Évaluation environnementale des projets

Nos réf : EE-1101-15

Avis de l'autorité environnementale sur le projet d'extension du programme d'aménagement mixte du Trianon à Villepreux (Yvelines)

Illustration 2: Répartition programmatique de la phase 2 (ILOT A : maisons individuelles, ILOT B : logements collectifs, ILOTS C et D : réserves foncières, ILOT E : voiries) - source : permis de construire, annotation (flèche Nord) : DRIEE

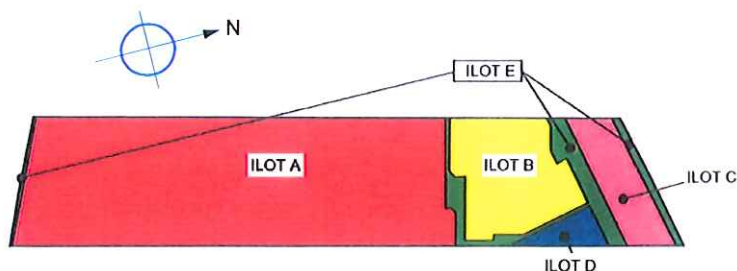
Géographiquement, les maisons individuelles sont situées au sud du site, tandis que les logements collectifs de 2 à 3 étages s'implantent au nord. Par ailleurs, la note préliminaire au dossier de permis de construire fait état de deux réserves foncières situées également au nord : environ 1000 m² pour un futur équipement, et environ 3000 m² dont la destination n'est pas précisée dans la note (cf. Illustration 2). La notice du permis de construire (pièce PC 4) laisse entendre que l'îlot C serait réservé à des activités. L'autorité environnementale recommande de clarifier le périmètre du projet. La décision DRIEE-SDDTE-2015-028 portant sur l'ensemble des parcelles, l'autorité environnementale souligne que ces réserves foncières rentrent dans le champ de l'évaluation environnementale et nécessiteront, le cas échéant, une actualisation de l'étude d'impact, conformément à l'article R.122-8 du code de l'environnement.

En outre, des précisions sont attendues sur la destination et le traitement paysager de l'îlot C qui borde le site au nord. Il est présenté comme « espace vert et aire de jeu » dans le plan de voiries et réseaux divers (pièce PC2.b) alors que l'illustration en p. 97 de l'étude d'impact montre la présence de bâtiments d'activités. Au vu de l'emplacement de cet îlot, qui borde la déviation de la RD 98 et donc le site classé, **la bonne insertion paysagère du projet ne peut s'envisager sans tenir compte des futures constructions sur cette parcelle. L'autorité environnementale recommande d'actualiser l'étude d'impact aux stades ultérieurs du projet.**

Illustration 4: Localisation du projet au sein du territoire couvert par la charte paysagère de la Plaine de Versailles (zone grisée à bordure orange) et dans l'unité paysagère de la plaine de Versailles (source : charte paysagère de la Plaine de Versailles ; localisation projet : DRIEE)

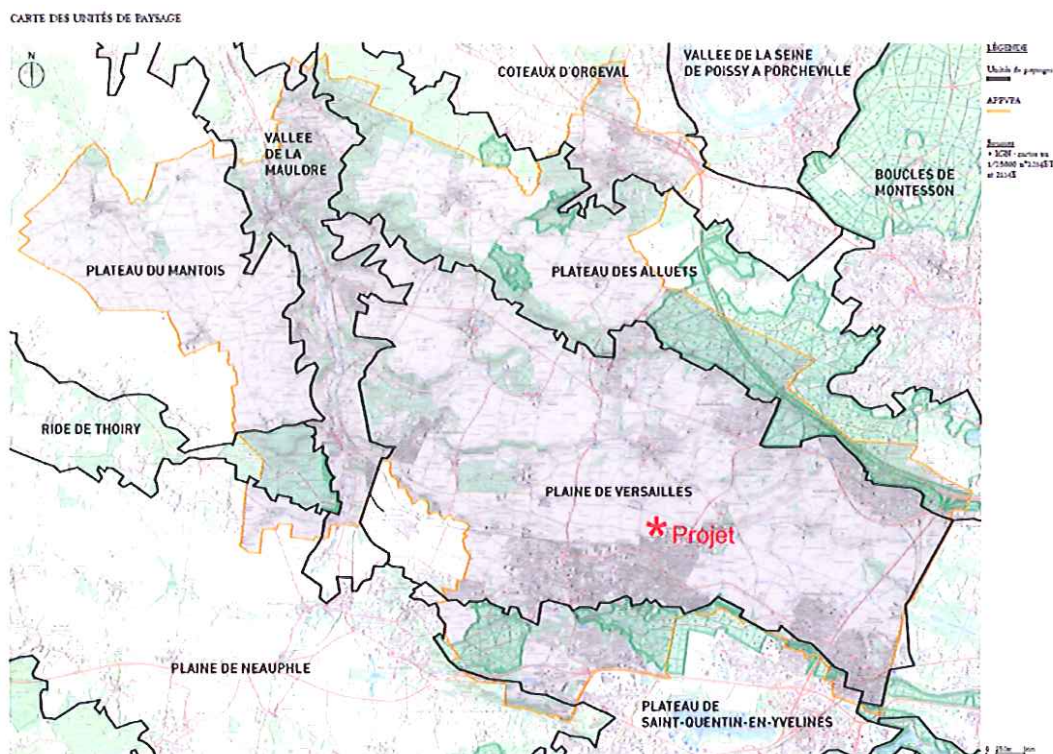
L'étude d'impact inclut une carte (p.127) des vues sur la plaine de Versailles issue de la charte (cf. p. 43 du document de la charte « Les paysages de la plaine de Versailles »). Cette carte montre que le site n'est pas concerné par des vues recensées dans les documents d'urbanisme.

L'autorité environnementale souligne que cette analyse n'est pas exhaustive. En effet, le site est explicitement identifié dans la charte participative comme présentant des enjeux de qualité paysagère liés au contact entre urbanisation et plaine agricole (cf. « La charte paysagère participative de la plaine de Versailles », p. 38). **L'autorité environnementale recommande d'enrichir l'analyse paysagère au regard de ces enjeux.**
